**Oppdragsgiver:** Kronheim Invest AS  
**Oppdragsnavn:** Ytrebygda, gnr.37 bnr. 5 -Østre Nordeidbrekka - VA og vei  
**Oppdragsnummer:** 622617-01  
**Utarbeidet av:** Morten Lexau  
**Oppdragsleder:** Terje Skaar  
**Tilgjengelighet:** Åpen

## NOTAT Nordeidbrekka vegtiltak

*Bildet er fra Steinsvikvegen ved avkjøring til barnehage/ søvikbanen.*

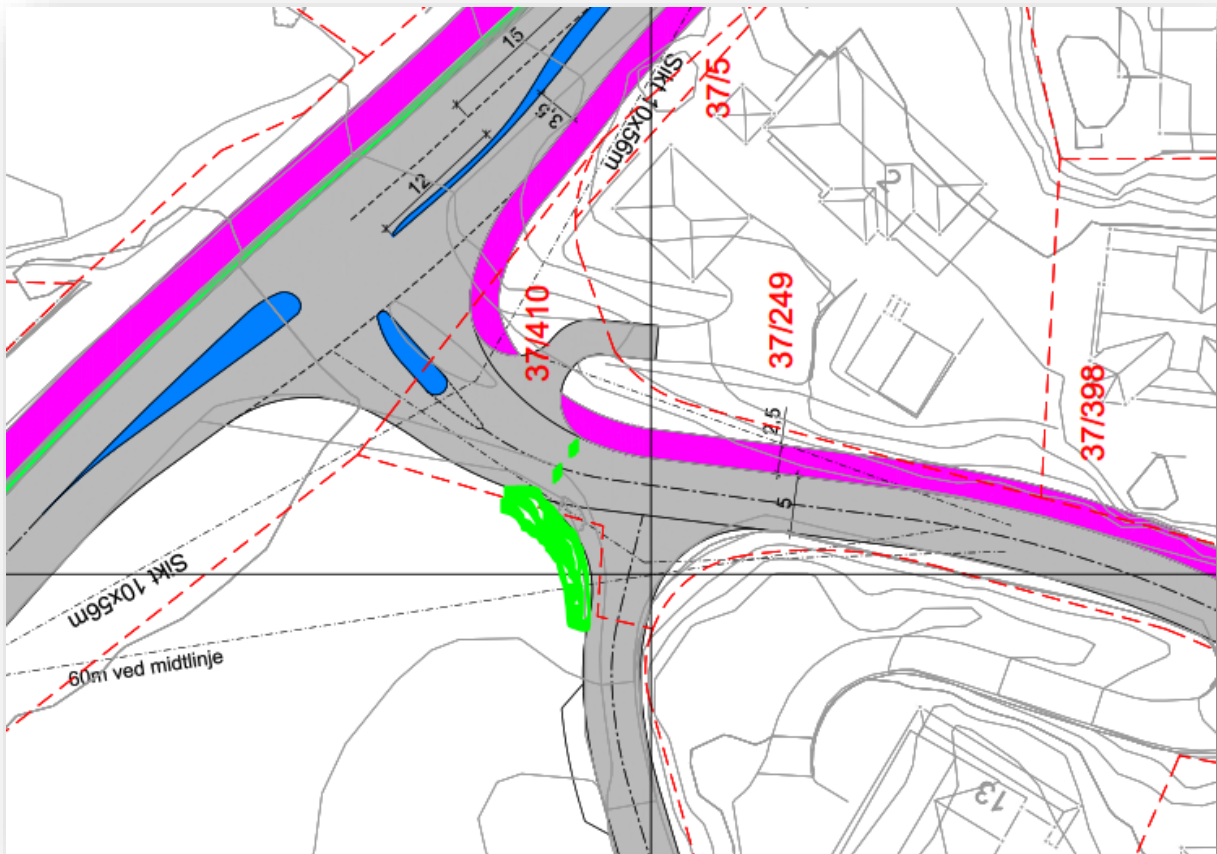
Vi ser at det er lagt til grunn trafikkskille på 1,5 meter mellom kjørebane og fortauarealet. Dette er ikke nødvendig. Strekningen er skiltet med fartsgrense 50 km/t. Det er derfor mulig å etablere fortauskant med 13 cm vis ihht. N100.

Det er vist sikt 2x 55 m i krysningspunktet for gående over Steinsvikvegen. Det er uklart om støyskjermen vest for krysningspunktet kommer i konflikt med siktsonen. Vi ber dere avklare dette evt. legge inn avbøtende tiltak for å motvirke at sikten hindres.

Sikt 10x56 i krysset med Grunnane mot øst ser ut til å gå helt inn i skråningen. For å ivareta sikten vil det trolig være nødvendig å ta terrenget noe ned her. Dette terrenginngrepet må det tas høyde for i reguleringsplanen, ved at området f.eks. gis AVG-formål.

Dråpen i Grunnane kan se ut til å ligge litt langt ut i krysset. Den bør vurderes trukket noe tilbake. Dette vil også kunne gi noe bedre linjeføring gjennom krysset.

- Vi legger fortausareal inntil vegen.  
Det er ikkje avklart behov for rekkverk, men langs Steinsvikvegen retning Lagunen er det tilsvarende løsning med rekkverk mellom kjørebane og fortau. For primærveg med fartsgrense 60 km/t eller mindre ( her 50 km/t) vurderes behovet ved hvert enkelt tilfelle ut fra forholdene på stedet. Fraktilen (gjennomsnittsfarten) er på 67,5 km/t på denne strekningen som gir grunnlag for rekkverk slik vi ser det. Statens vegvesen skulle gjennomføre nye trafikkmålinger for denne strekningen, vi har ikkje mottatt dette og legger derfor de trafikkdata vi har tilgjengelig til grunn.  
Det vi tenker er at det bør være rekkverk for å sikre at kryssing av Steinsvikvegen skjer ved tilrettelagt kryssingspunkt/ gangfelt, samt at det er gjennomført samme standard langs vegstrekningen. Vi foreslår at det legges inn rekkverksrom 0,75 m i reguleringsplanen.

- Vi vurderer siktlinjer for gangfelt mot eksisterende jersy med støyskjerm.
- Vi legger inn siktlinjer som grunnlag for reguleringsplanen. Det tas hensyn til terrenget når det legges inn arealbeslag til SVG og midlertidig anleggsbelte.
- Dråpen er tilpasset kjørefelt/ linjeføring, men kan reduseres noe. Vi vurderer denne. Til regulering tegnes denne opp enten som SVT eller som linjer for kjørefelt. anbefaler at denne vurderes på nytt i byggeplan. Arealet som er satt av til kryss er tilstrekkelig, det blir eventuelt å redusere trafikkøy noe mot tilstøtende veg. Trafikkøy er ikkje tenkt som kryssingspunkt for gående.

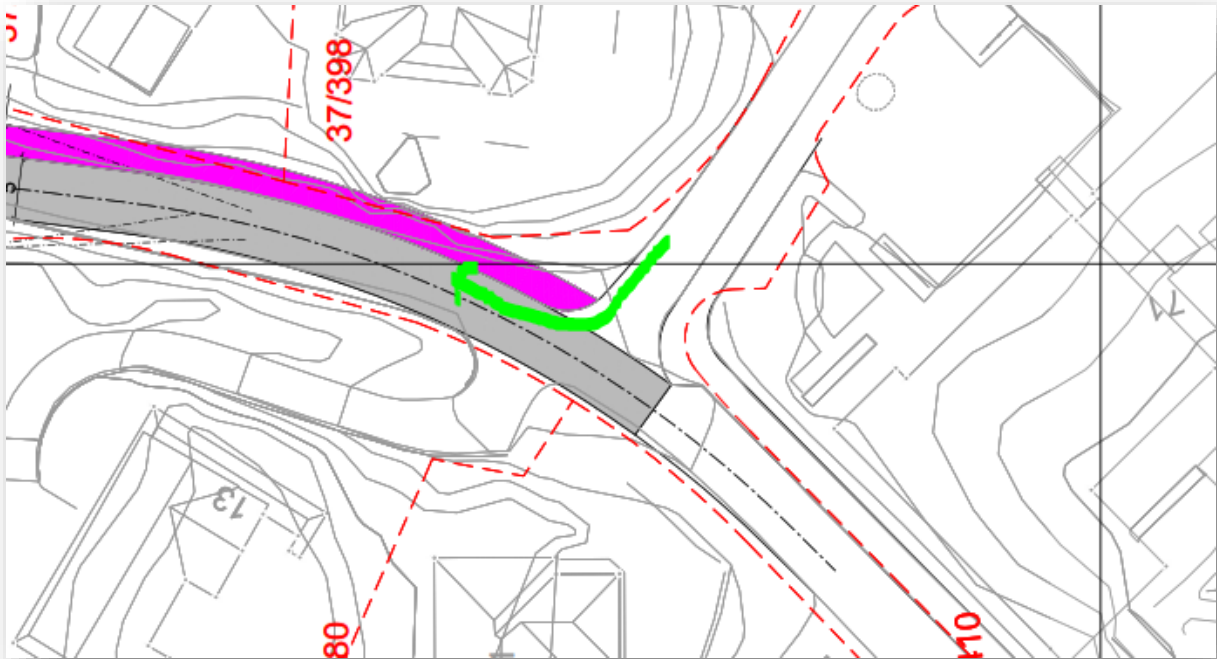
Bymiljøetaten ved vegforvaltningen tar stilling til forhold som berører kommunal veg. Vegforvaltningen er positiv til at det planlegges fortau langs kommunal veg Grunnane. Det må i det videre arbeidet også planlegges for hvordan sikker kryssing av vegen for myke trafikanter som kommer fra planområdet og skal over Grunnane, skal skje. Det bør ellers vurderes tilbaketrasket løsning for fortau i kryss inn mot sykehjemmet. Viser videre til vår uttale fra 07.03.2019 der vi ber om at kryssløsning for privat del av Grunnane X kommunal del av Grunnane gis en utforming som er i henhold til N100. Vi vil komme med ytterligere kommentarer i den videre planprosessen.

- For kryssende fra planområdet mot Grunnane og mot busslomme retning Lagunen etableres det fortausløsning mellom nedkjøring til garasjeanlegg i planområdet og til ca der trafikkøyt i krysset mot Steinsvikvegen begynner. Det anbefales tilrettelagt kryssingspunkt mellom kryssene som gir best plassering for gående som skal enten til bussholdeplass eller til Grunnane (grønt merket område i bildet under).

- Tilbaketrukket fortau ved kryss mot sykehjemmet: Hovedtrafikken ut fra sykehjemmet svinger til høyre mot Steinsvikvegen. Der er høyreregel i området, slik at trafikk ut fra sykehjemmet har forkjørsrett og ikke vil måtte stå i krysset. I tillegg er bredden på krysset relativt kort, og det vil virke naturlig å gå rett frem i stedet for 5m inn for å krysse, og det er å anta at kryssing vil skje slik. Med dette som grunnlag ser vi ikke behovet for å legge fortauet 5m inn i krysset. Er det likevel ønskelig kan dette gjøres i reguleringsplanen.
